S.S. 78 "SARNANO - AMANDOLA"

LAVORI DI ADEGUAMENTO E/O MIGLIORAMENTO TECNICO FUNZIONALE DELLA SEZIONE STRADALE IN T.S. E POTENZIAMENTO DELLE INTERSEZIONI - 1° STRALCIO

PROGETTO DEFINITIVO

RELAZIONE DI RISCONTRO ALLA NOTA

FIGURA 2-1 PLANIMETRIA DELLE CONCENTRAZIONI DI NO₂ – STATO DI PROGETTO (COD. ELAB. T==IA03AMBPL05)

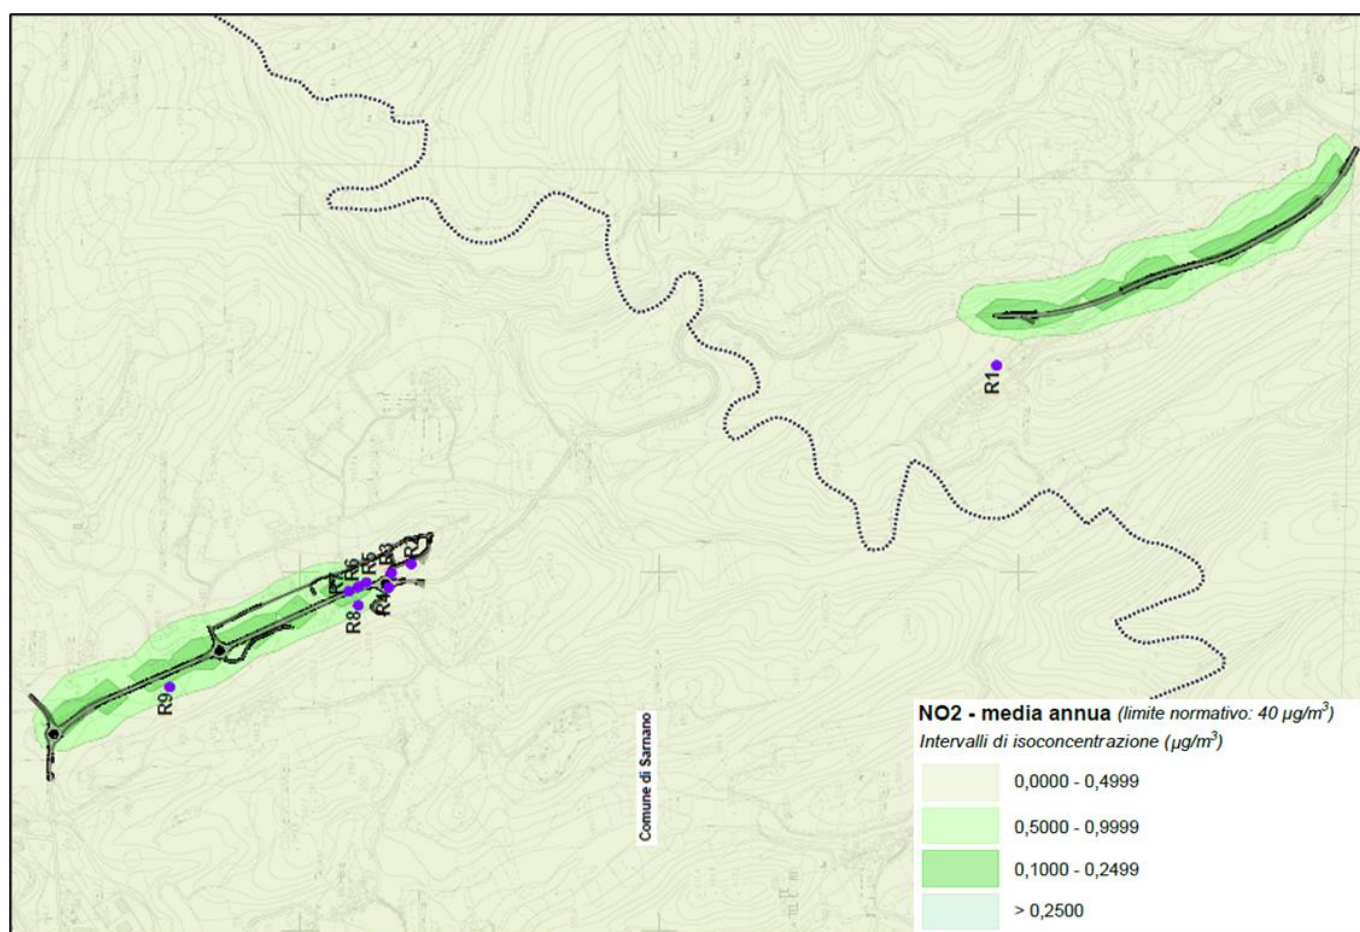
L'ELABORATO R101 – SIA PARTE GENERALE – PARTE 1 L'INIZIATIVA: OBIETTIVI, COERENZE E CONFORMITÀ RIPIERTA AL CAPITOLO 1 CHE L'INTERVENTO È INSERITO NELL'AMBITO DELL'ADEGUAMENTO DELLE INFRASTRUTTURE ESISTENTI CHE COLLEGANO I CENTRI ABITATI DI CALDAROLA, SARNANO, AMANDOLA E SERVIGLIANO ALLA STRADA STATALE DELLA VAL DI CHIENZI S.S.77 VAR E ALLA S.S.16 "ADRIATICA". NELLO SPECIFICO, LE OPERE VERRANNO REALIZZATE ATTRAVERSO TRE LOTTI DI INTERVENTO (CFR. FIGURA 1-1): LOTTO 1, STRALCIO 1 DA BELFORTE A SARNANO; LOTTO 2, STRALCIO 1, DA SARNANO AD AMANDOLA, IN CUI RICADE L'INTERVENTO IN ESAME; LOTTO 3, STRALCIO 1, DA AMANDOLA A SERVIGLIANO. [...] L'INTERVENTO DI ADEGUAMENTO PREVISTO PER IL LOTTO 2, STRALCIO 1 PREVEDE L'ADEGUAMENTO DI DUE DISTINTI TRATTI DI TRACCIATO, PER UN TOTALE DI 2.166M DI LUNGHEZZA [...]. SI CHIEDE DI CHIARIRE LE TEMPISTE DEI TRE LOTTI E DI VALUTARE GLI IMPATTI CONSIDERANDO IL CUMULO DEI TRE LOTTI

Per valutare gli impatti cumulati legati alla realizzazione dei tre interventi sopracitati, è possibile analizzare distintamente tale analisi per la dimensione costruttiva, legata cioè alle azioni di cantiere previste, oltre alla dimensione operativa, ovvero l'entrata in esercizio delle infrastrutture stradali.

Per quanto riguarda la dimensione operativa derivante dal traffico veicolare in transito sulla strada, come si può osservare nella Figura sottostante il tracciato Sarnano – Amandola è distante, in linea d'aria, circa 1,9km con il tracciato di progetto Belforte – Sarnano e 3,5km con il tracciato Amandola – Servigliano.

si ritiene che gli effetti cumulati da esso derivanti siano trascurabili in quanto i tracciati sono abbastanza distanti tra di loro.

Date le distanze dei tracciati, gli unici effetti cumulati possono riguardare l'inquinamento acustico e atmosferico, stante la maggiore diffusione sul territorio rispetto alle altre componenti.

A titolo esemplificativo, al fine di avere un'idea dell'entità della dispersione dei contaminanti e del rumore nella fase operativa, è possibile osservare le planimetrie di diffusione delle concentrazioni e del rumore acustico redatte rispettivamente nell'ambito dello studio atmosferico e dello studio acustico per lo SIA oggetto della presente richiesta di integrazione. Nello specifico, dalla visura della planimetria delle concentrazioni medie annue di NO₂ è possibile osservare come tali valori decadono già a circa 100m dal tracciato, raggiungendo un valore medio annuo di 0,5µg/m³. Analoghe considerazioni possono essere fatte per gli altri inquinanti analizzati nello Studio di Impatto Ambientale in oggetto.

FIGURA 2-3 BUFFER A DISTANZA DI 0,5KM E 1,2KM DAL TRACCIATO

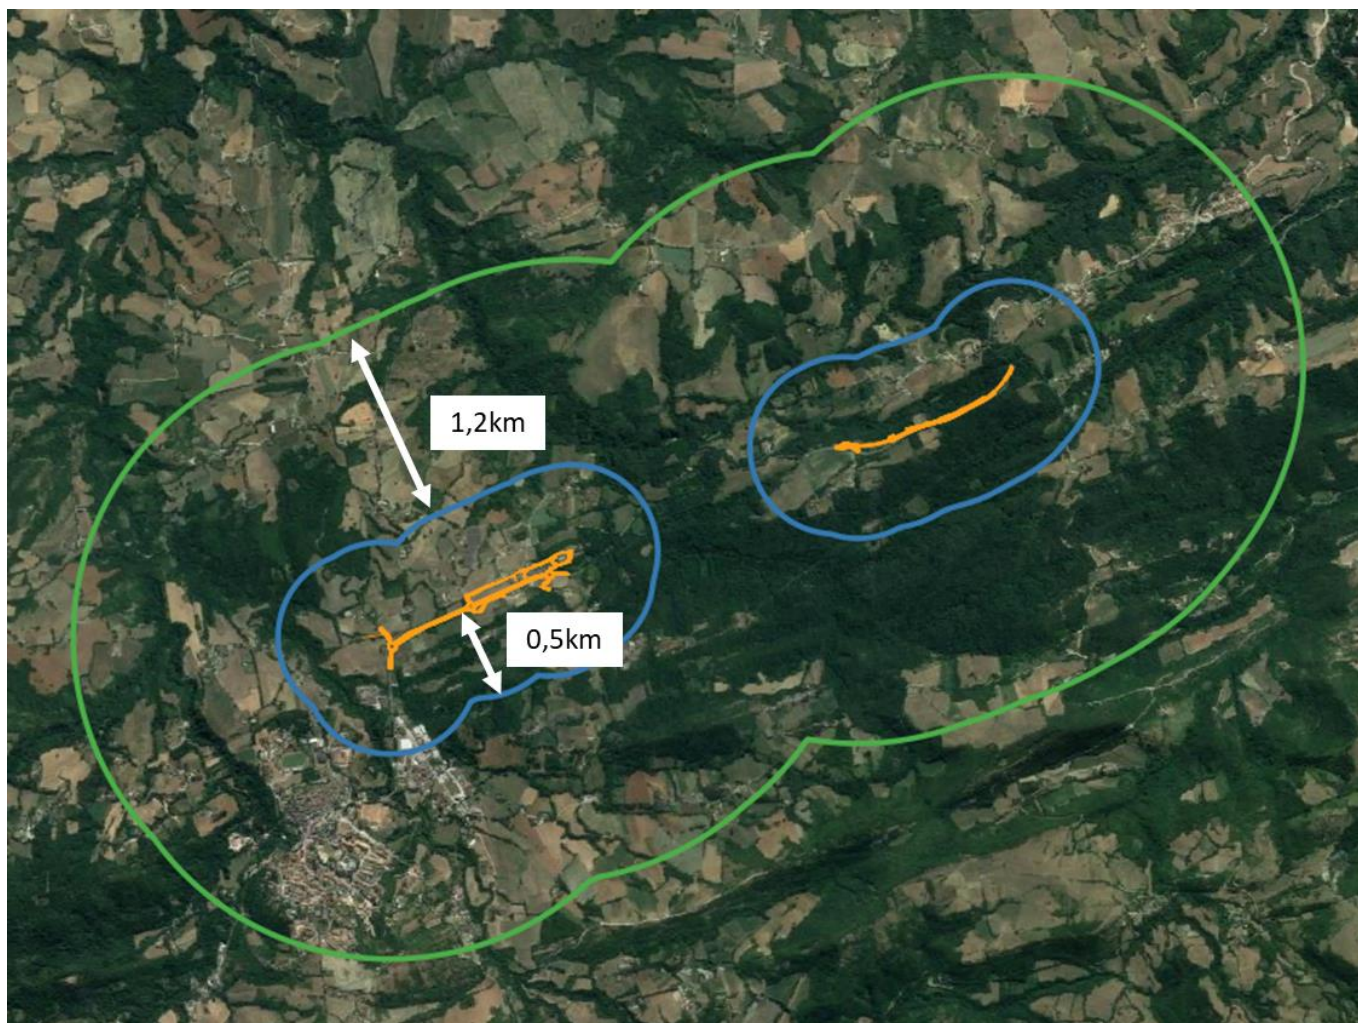
SI CHIEDE DI APPROFONDIRE LO STUDIO DEGLI IMPATTI CUMULATIVI, TENENDO CONTO DI EVENTUALI ALTRI PROGETTI ESISTENTI, IN FASE DI CANTIERIZZAZIONE E GIÀ AUTORIZZATI A VALUTAZIONE DI IMPATTO AMBIENTALE.

In considerazione delle principali tipologie di effetti ambientali determinati dalla realizzazione di un'opera infrastrutturale, per la delimitazione spaziale si è intesa una distanza intercorrente tra opera in progetto ed altre opere in progetto tra i 0,5km e 1.2 km. Come dimostrato dagli studi modellistici e da riscontri teorici, è difatti possibile ritenere che entro tale raggio di distanza si risolva la maggior parte dei possibili effetti ambientali indotti dalle attività di cantierizzazione ed in particolare quelli derivanti dalla produzione di emissioni atmosferiche ed acustiche.

Dalla consultazione dei sopra citati siti web istituzionali delle Autorità competenti alla procedura VIA nell'ambito territoriale di riferimento non sono emersi procedimenti in corso.

FIGURA 2-6 INDIVIDUO DI FRAXINUS SPP. DA TUTELARE

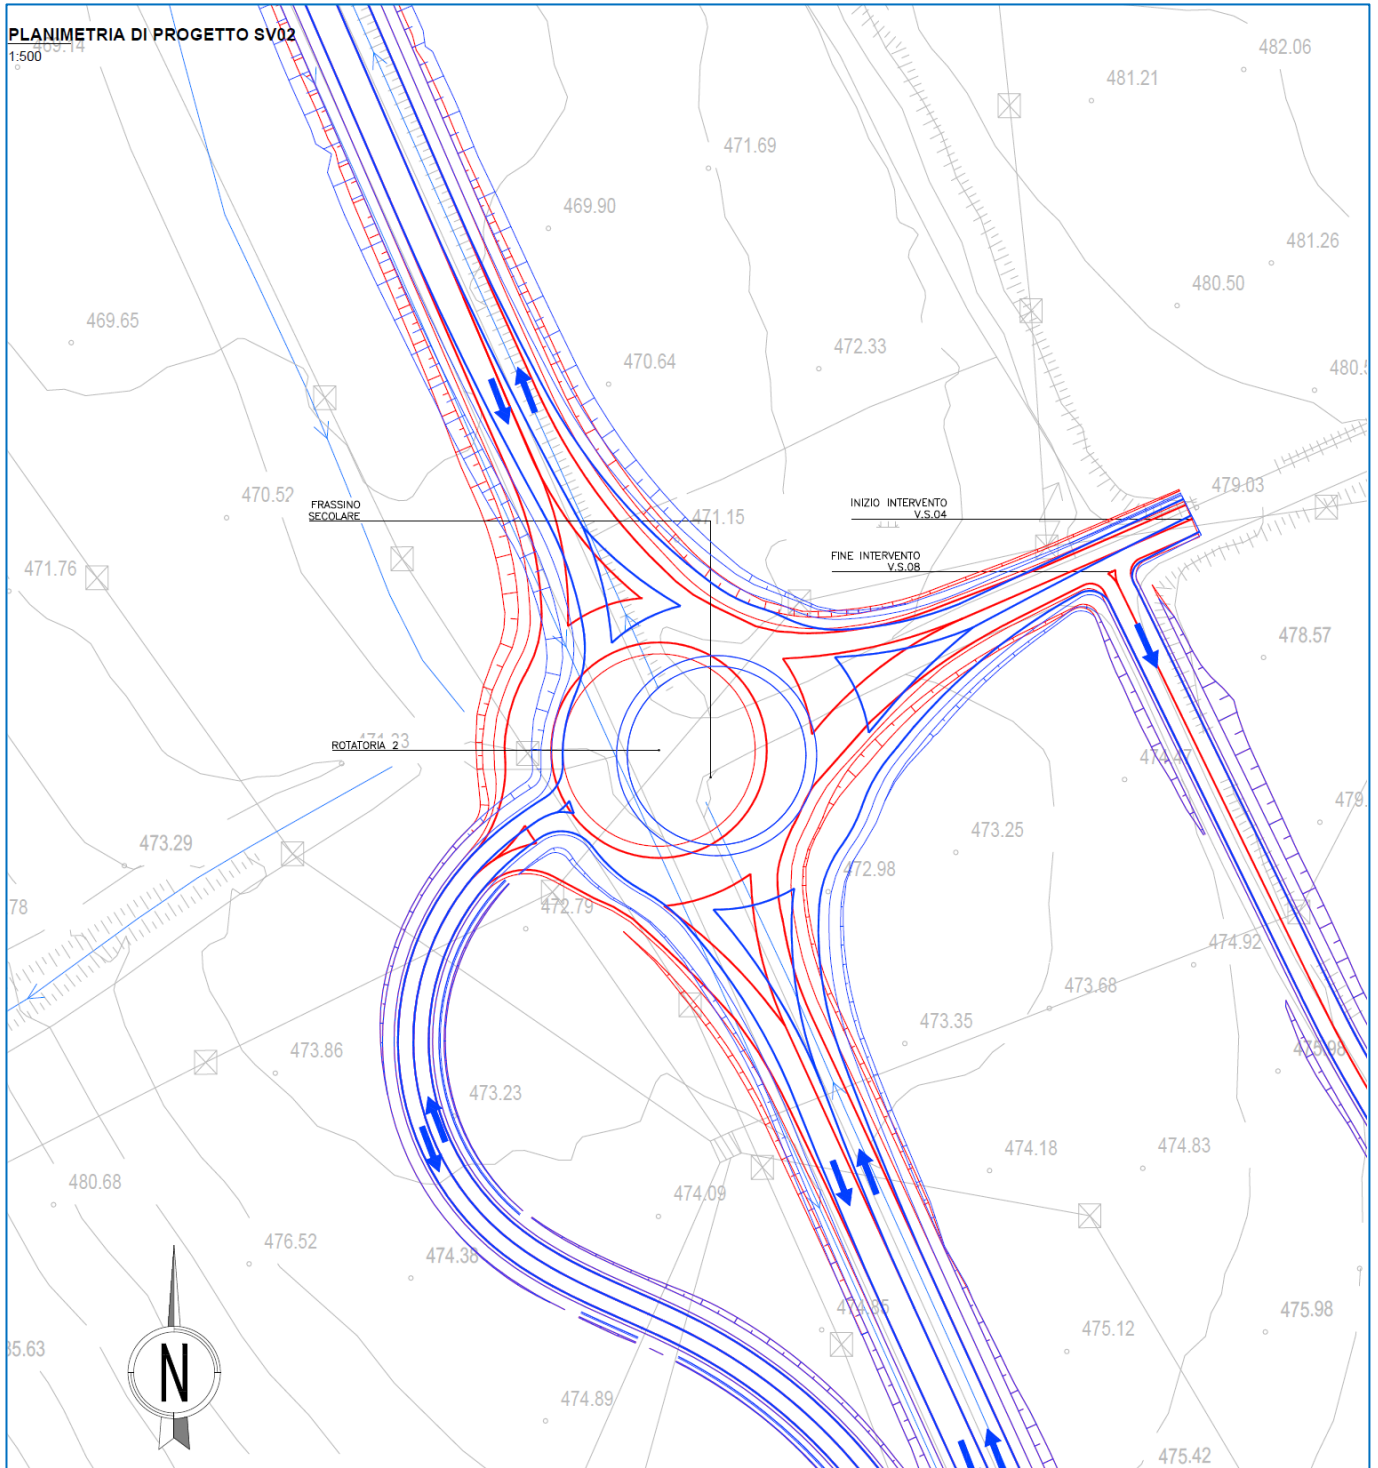
POSTO CHE IL PROGETTO PREVEDE UN CONSUMO DI SUOLO SI CHIEDE QUANTIFICARLO E DI SPECIFICARE LE SPECIE ARBOREE CHE ANDRANNO EVENTUALMENTE TUTELATE E REIMPIANTATE.

Si specifica comunque che l'individuo arboreo di notevoli dimensioni appartenente alla specie *Fraxinus* spp. interferito dalla rotatoria di progetto SV02 verrà mantenuto in sede avendo cura di non interferire con gli apparati radicali radicali tramite gli accorgimenti e le metodologie esplicitate al paragrafo 4.3.4 dell'elaborato T00IA13AMBRE01B.

In particolare come richiesto dalla Regione Marche nei propri pareri la rotatoria è stata oggetto di una leggera traslazione al fine di ospitare il Frassino nella zona centrale della rotatoria stessa. All'uopo sono state introdotte apposite barriere anche lungo l'anello centrale.

Per maggiori dettagli sullo spostamento della rotatoria si rinvia all'allegato D101_P01PS01TRAPP01

Figura 2-7 Localizzazione dell'elemento idrico interferito

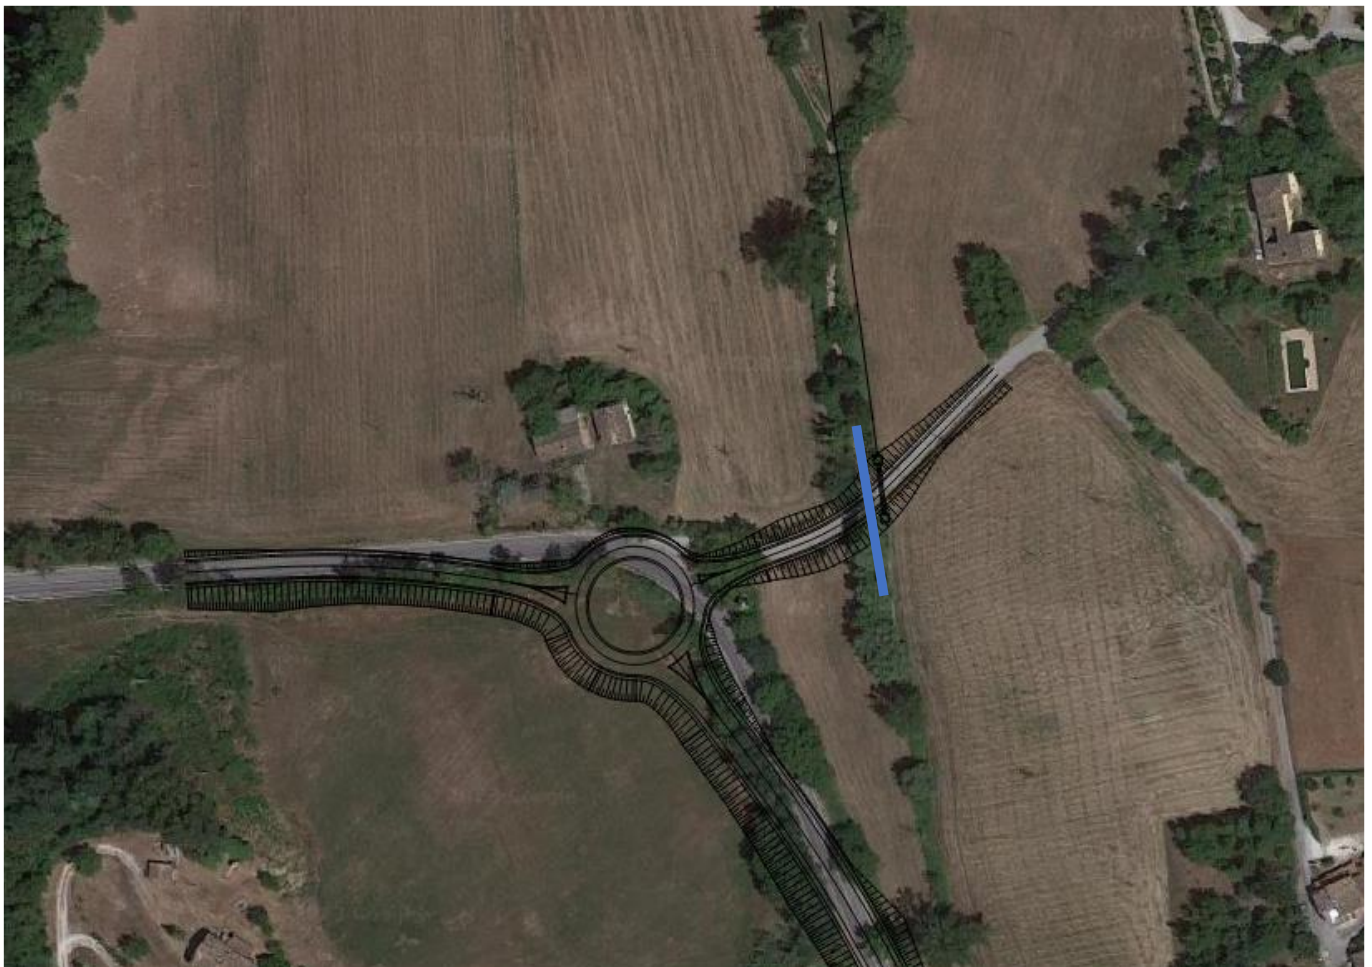
SI CHIEDE DI SAPERE SE L'OPERA INTERCETTA CORRIDOI FAUNISTICI E SE NEL CASO PREVEDERE DEI PASSAGGI FAUNISTICI.

In merito ad eventuali corridoi faunistici presenti nell'area, si specifica che l'asse stradale non interferisce in maniera da interrompere aree di passaggio preferenziali per la fauna. In merito ai corsi d'acqua, i quali possono rappresentare passaggi preferenziali per varie specie faunistiche, il tracciato non interferisce con il reticolo idrografico, se non in corrispondenza di un tratto limitrofo alla prima rotatoria in progetto. In tale area, tuttavia, è già presente una strada, in quanto si tratta di un adeguamento e il rispettivo tombino di attraversamento.

Inoltre, si ribadisce come la realizzazione dei due viadotti nel secondo tratto, aumenterà la permeabilità dell'opera ed in particolare favorirà una connettività ecologica maggiore nelle aree boscate limitrofe. Tali aree boscate possono favorire la connettività di specie quali il Lupo e altri mammiferi di medie dimensioni citati nei formulari standard dei siti natura in esame.

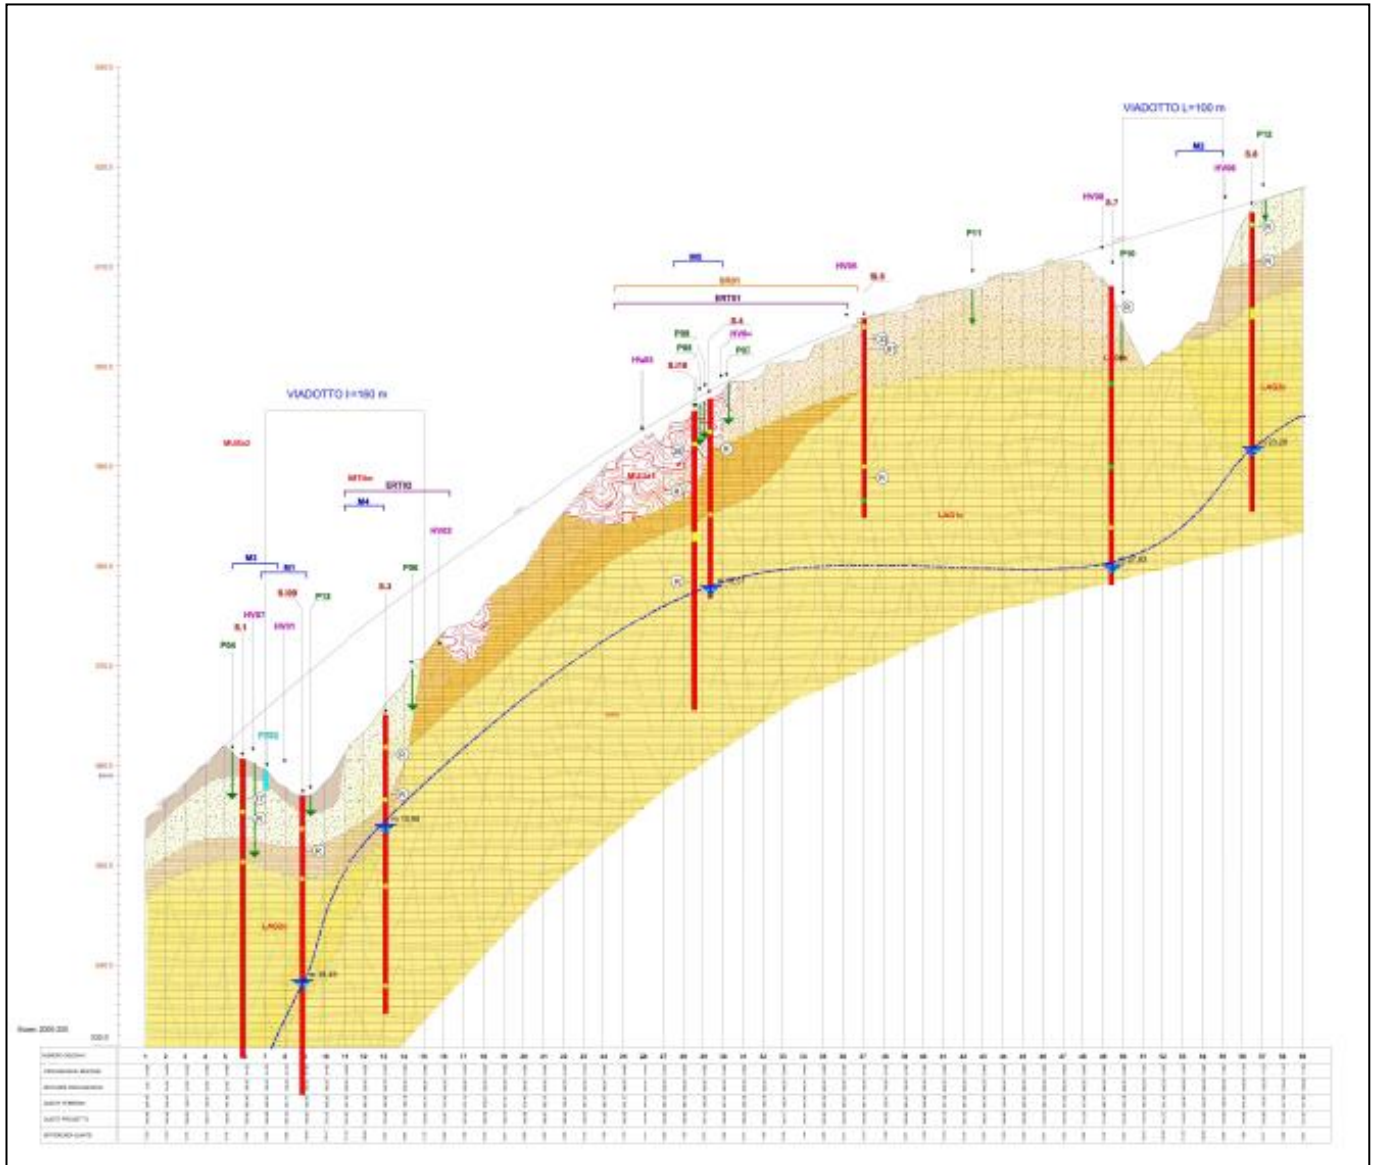
SI CHIEDE DI RIPORTARE IN SU IDONEA CARTOGRAFIA, LE SUPERFICI PIEZOMETRICHE E LE PRINCIPALI LINEE DI DEFLUSSO SOTTERRANEE, CON I RELATIVI PUNTI DI MISURA, E VALUTARE LE POSSIBILI INTERFERENZE E CRITICITÀ DELLE OPERE IN PROGETTO CON LA CIRCOLAZIONE IDRICA SOTTERRANEA.

Il progetto definitivo, sin dalla sua prima fase di sviluppo, ha attenzionato la problematica dell'interferenza con il deflusso delle acque. Le indagini svolte hanno consentito di determinare la quota della falda idrica che è stata riportata nel profilo geologico (vedi elaborati B008-T00GE00GEOFG01- B009-T00GE00GEOFG02 - B010-T00GE00GEOFG03).

Per la tratta 01 i sondaggi non hanno registrato la presenza di falde che quindi risultano profonde e sicuramente non interferenti con le attività superficiali presenti per questa tratta

Come si nota per la tratta 02 la falda è posta a una quota pseudo parallela rispetto al terreno. Nessun tratto di opera interferisce in modo diretto con la falda. L'unica interferenza (peraltro trascurabile) è legata alla realizzazione dei pali di fondazione dei viadotti che comunque è prevista senza ricorso a fanghi bentonitici.

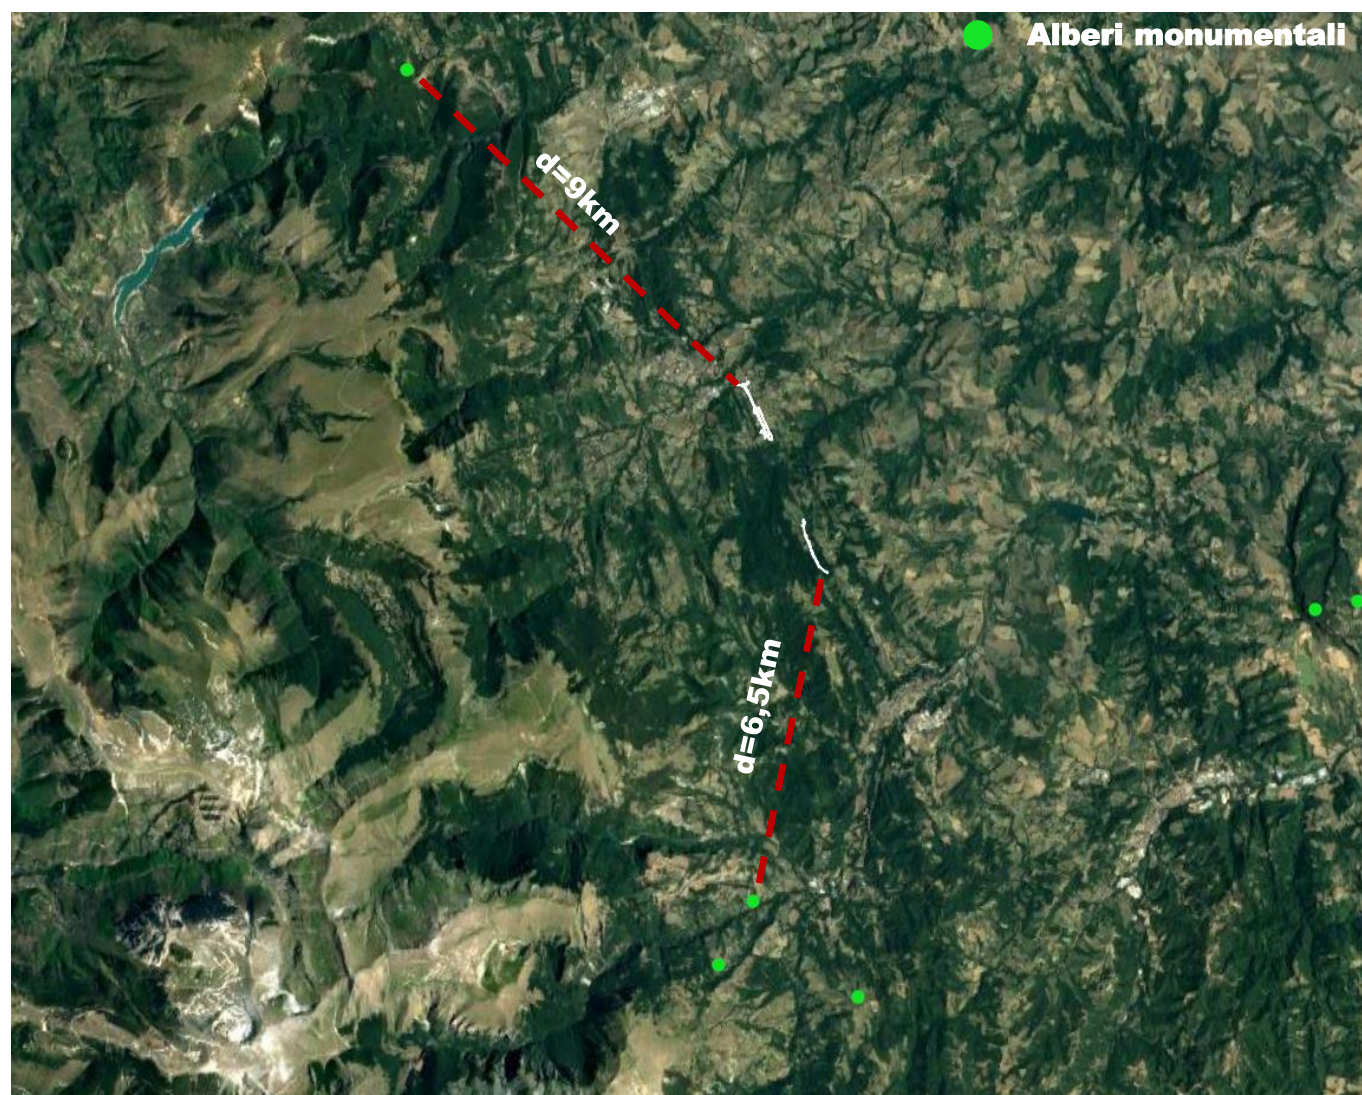
POSTO CHE L'ANALISI PREDISPOSTA DAL PROPONENTE NON APPROFONDISCE ALCUNE TEMATICHE: SI CHIEDE DI FORNIRE ULTERIORI IMMAGINI ANTE OPERAM E POST OPERAM ATTRAVERSO FOTOSIMULAZIONI CHE RENDANO MAGGIORE EVIDENZA DELL'INSERIMENTO DELL'OPERA NEL PAESAGGIO, DA PUNTI DI VISTA STATICI E DINAMICI, DA E VERSO I PIÙ IMPORTANTI RECETTORI SENSIBILI, QUALI BENI CULTURALI E PAESAGGISTICI ESISTENTI. SI CHIEDE INOLTRE DI PRODURRE FOTOINSERIMENTI IN CORRISPONDENZA DEGLI SVINCOLI, INGRESSO E USCITA GALLERIA, VIADOTTI.

LE FOTO SIMULAZIONI DOVRANNO ESSERE REALIZZATE SU IMMAGINI FOTOGRAFICHE REALI E NITIDE, RIPRESE IN CONDIZIONI DI PIENA VISIBILITÀ, PRIVILEGIANDO PUNTI DI MAGGIORE VISIBILITÀ DELL'OPERA, CORREDATE DA PLANIMETRIA CON CONI OTTICI, ED INFINE IMMAGINE AEREA CHE RAPPRESENTI LA TOTALITÀ DEGLI INTERVENTI SPECIFICANDO I MATERIALI DA COSTRUZIONE, LE COLORAZIONI ADOTTATE, E LE RELATIVE OPERE DI MITIGAZIONE.

Nelle successive immagini è possibile analizzare in ante e post operam gli interventi per l'intersezione a rotatoria lungo il primo tratto della statale ad una distanza superiore ad un chilometro dal centro storico.

Il secondo punto di vista è invece rappresentativo delle modalità di inserimento paesaggistico delle opere d'arte, nel caso in specie del viadotto.
